工程指示 / 要求簡箋(E.I.)

工程指示編號：EI / 5177 / 22

工程名稱：將軍澳日出康城 11

工程項目：佛沙窗 後裝窗 配件拉手 改良版

东成 2017-D2A

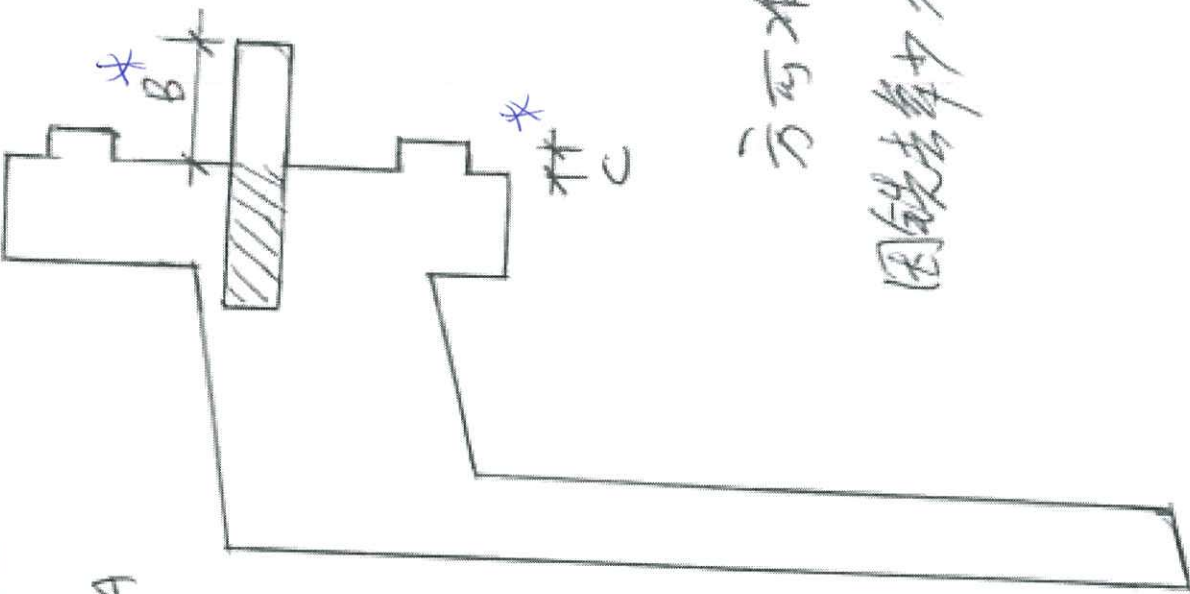
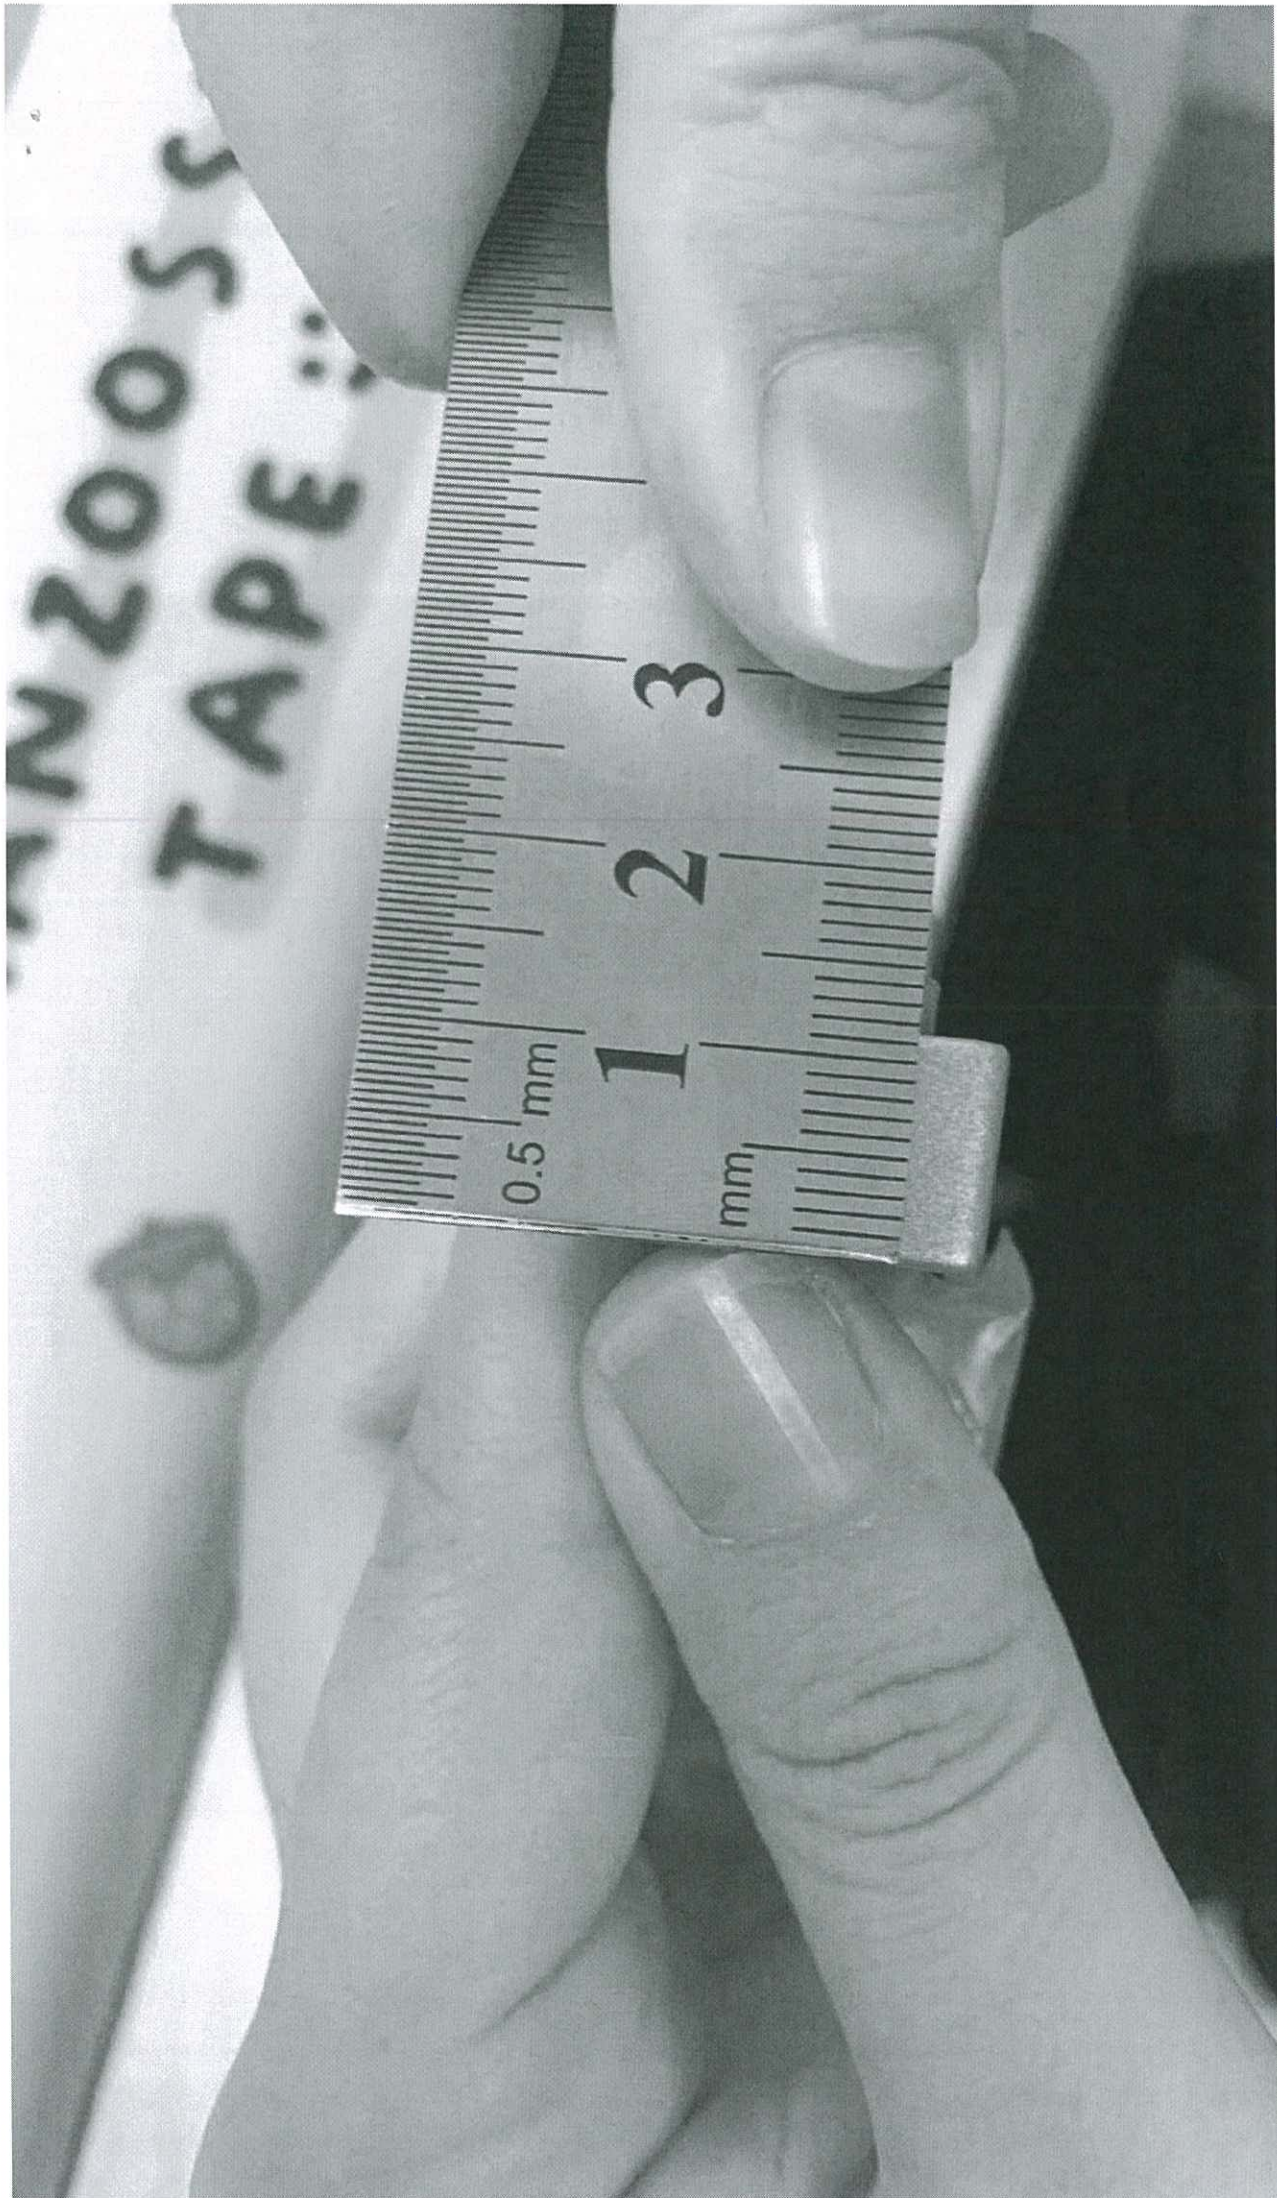
因為地盆試裝發現，安裝拉手離隙 3mm。

經調查後，需要 1. 底坐需要磨去 1.5mm 2. 方型軸心需要磨去 3mm，(見附件)

请于此图标明:

方可准确判定收货。

因锐角少不能作为收货依据。

A = 11.5mm

* B = 15mm

* C = 5mm
